Beteiligungsverfahren zum 2. Entwurf des Sachlichen Teilplanes „Windenergie“ Mittelthüringen (Beschluss Nr. PLV 22/02/17 vom 05.09.2017)

Hier: Anregungen zum 2. Entwurf des Sachlichen Teilplanes „Windenergie“

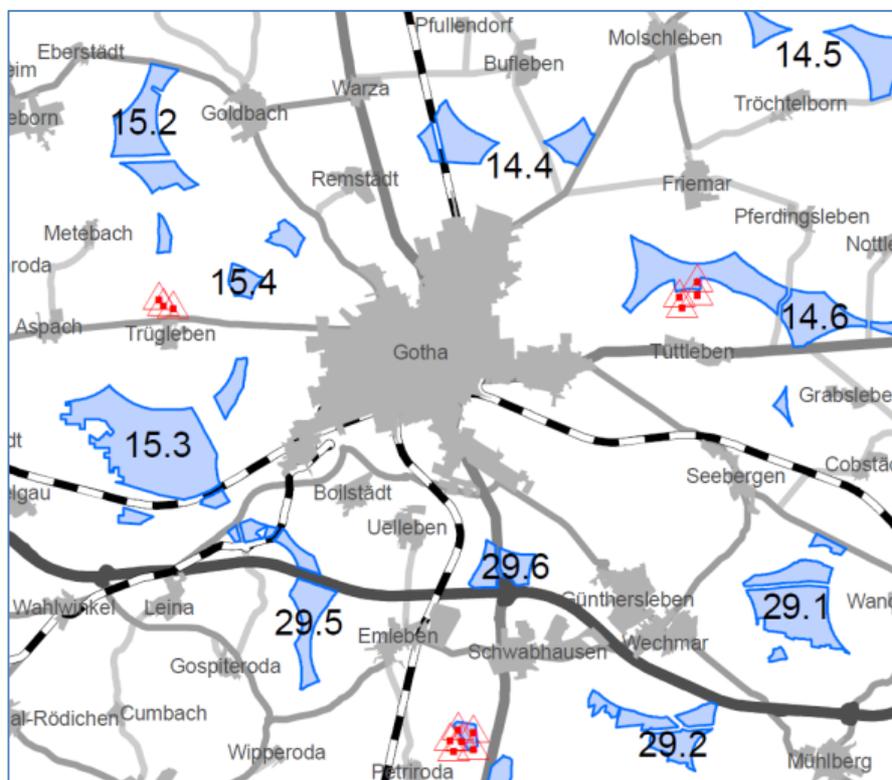
Die Festlegung, dass der Rotor vollständig innerhalb der Vorranggebiete liegen soll, führt de facto zu einer Verringerung der nutzbaren Flächen innerhalb von bereits ausgewiesenen Vorranggebieten. Da in einem Großteil der bereits ausgewiesenen Vorranggebieten Bebauungspläne mit konkret festgelegten Baufenstern existieren (die weitgehend mit den umliegenden Gemeinden abgestimmt wurden), führt diese Vorgehensweise auch zu einem Verlust an Repoweringpotential bzw. zur Notwendigkeit der flächendeckenden Anpassung von Bebauungsplänen.

Aufgrund des 2016 erschienenen und thüringenweit geltenden Windenergieerlasses wurden in vielen potentiellen Windvorranggebieten die Planungen nochmals auf die neuen Regelungen angepasst, Projekte umgeplant und Genehmigungsverfahren begonnen. Die jetzt neu vorgeschlagene Regelung – Rotorfläche vollständig innerhalb der Vorranggebiete in Verbindung mit dem gegenüber dem Windenergieerlass um 250 m vergrößerten Siedlungsabstand In Mittelthüringen führt zu einer deutlichen Beschränkung bereits zur Genehmigung eingereicherter Projekte und zu einer unnötigen Verkleinerung der zur Verfügung stehenden Fläche von Windvorranggebieten.

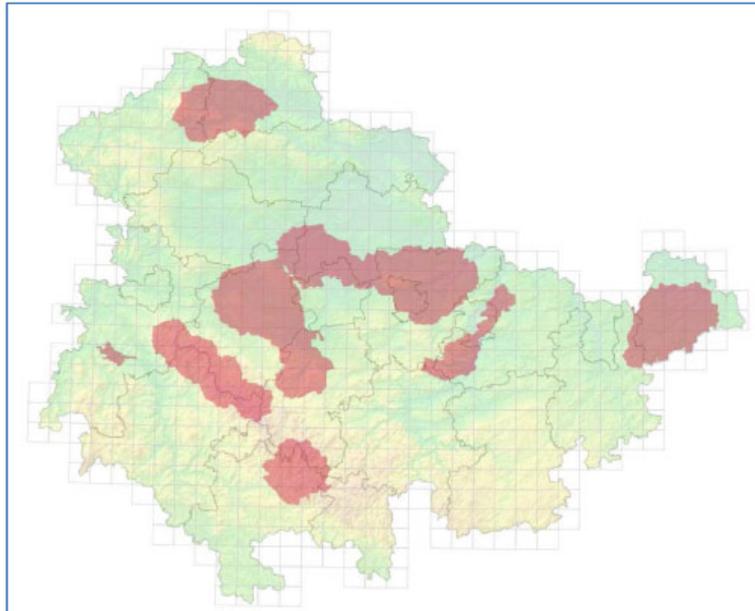
Im avifaunistischen Fachbeitrag der TLUG zur Fortschreibung der Regionalpläne 2015 – 2018 fordert die TLUG aus fachlich begründeter Sicht in ihrer Fachempfehlung eine Einhaltung der Mindestabstände zu Brutpaaren, aber keine generelle Freihaltung der Dichtezentren von Windkraftanlagen. Abweichend zu dieser Fachempfehlung hat die Regionale Planungsgemeinschaft Mittelthüringen im Kriterienkatalog unter 2.15 entschieden, dieser Fachempfehlung nicht zu folgen und sich auch innerhalb der Dichtezentren nicht an den Abstandsempfehlungen der Vogelschutzwarten zu orientieren. Vielmehr strebt der Plangeber an, die Dichtezentren als Ganzes möglichst von Vorranggebieten Windenergie freizuhalten, allerdings nicht als weiches Tabukriterium sondern als Einzelfallprüfung. Wir halten diese Festlegung für fachlich nicht gerechtfertigt und möchten dies nachfolgend auch begründen. Der avifaunistische Fachbeitrag zur Fortschreibung der Regionalpläne weist landesweit Dichtezentren mit einem Umfang von rund 19% der Landesfläche aus. In Mittelthüringen ist der prozentuale Flächenanteil dieser Dichtezentren deutlich höher, da sich ein Großteil der Dichtezentren in Mittelthüringen befinden. Somit werden der Windenergie großflächig mögliche geeignete Flächen in der Regi-

on entzogen. Gerade auch aus diesem Grund halten wir die Entscheidung einer generellen Freihaltung der Dichtezentren von Windvorranggebieten für falsch. Die nachfolgende Darstellung zeigt die regionale Verteilung der Dichtezentren in Thüringen unter Berücksichtigung von Flächenüberlagerungen der einzelnen avifaunistischen Dichtezentren.

Der Kriterienkatalog weist hier eine Einzelfallprüfung aus, das Ergebnis dieser Einzelfallprüfung in den Protokollblättern der untersuchten Gebiete kommt aber regelmäßig zu dem Ergebnis, dem Dichtezentrum gegenüber der Windenergie einen höheren Stellenwert einzuräumen.
